KJ-3型は廃番になりました

※2. 型式呼称が変更になりました。(旧)KJ-3型シリーズ ⇒ (新) キンデックスKD-3S型シリーズ)

設計監理 年月日 施工 年月日	工事名 調査 設計 出来 総尺 1/2				設計監理 氏名 印	甲大印 印 印
	名称 郵便ポスト KJ-3型・KD-3S型 互換説明				氏名 印	印

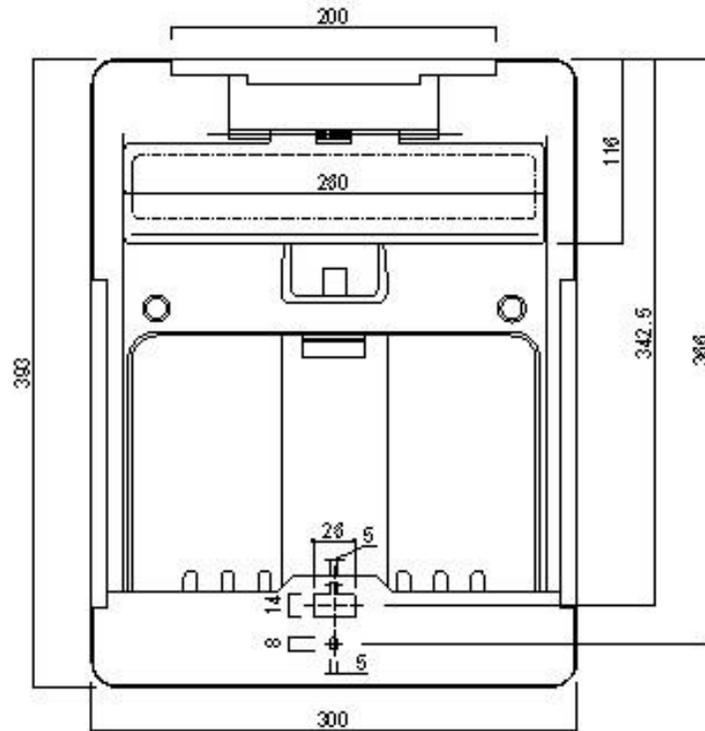
※1. 長らくご注文頂いておりました郵便ポスト(KJ-3型シリーズ)は、製造中止になりました事をお知らせ致します。
つきましては、代替品を準備しましたのでご紹介いたします。

廃 番 品	代 替 品
型 名	KJ-3型 シリーズ	KD-3S型 シリーズ
適用型式	KJ-3型 : ハネつき ----- KJ-3A型 : ハネつき -----	KD-3S型 : ハネつき ----- KD-3AS型 : ハネつき -----
外 観	(例)KJ-3型 : ハネつき 	(例)KD-3S型 : ハネつき 
寸 法	W 300 x H 393 x D 95	W 360 x H 400 x D 100
塗装色	アイボリー色(標準)	アイボリーホワイト色・半艶(標準)
蓋ツマミの材質	スチール	樹脂製
取付寸法	(P-3) 参照	(P-3) 参照

取付互換説明

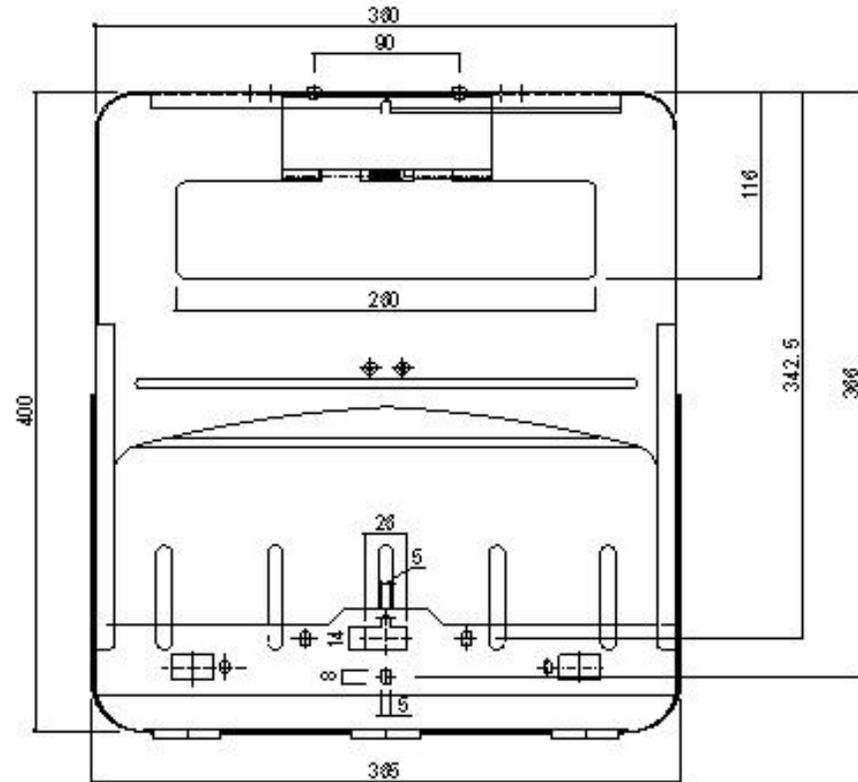
※KJ-3型
KJ-3型シリーズ<廃番品>

※KD-3S型
KD-3S型シリーズ<代替品>

取付互換説明

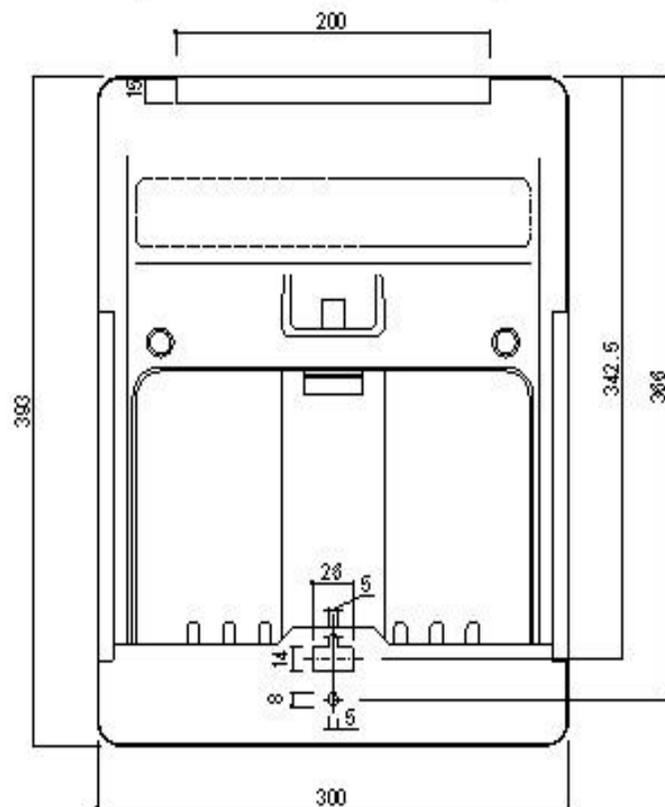
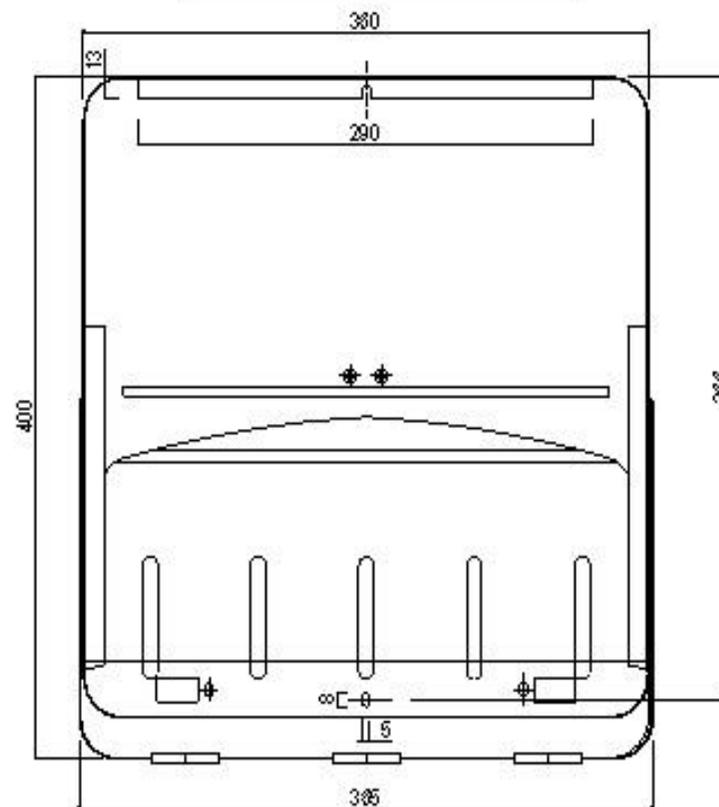
※KJ-3型(ハネなし)
KJ-3型シリーズ<廃番品>

※KD-3S型(ハネなし)
KD-3S型シリーズ<代替品>
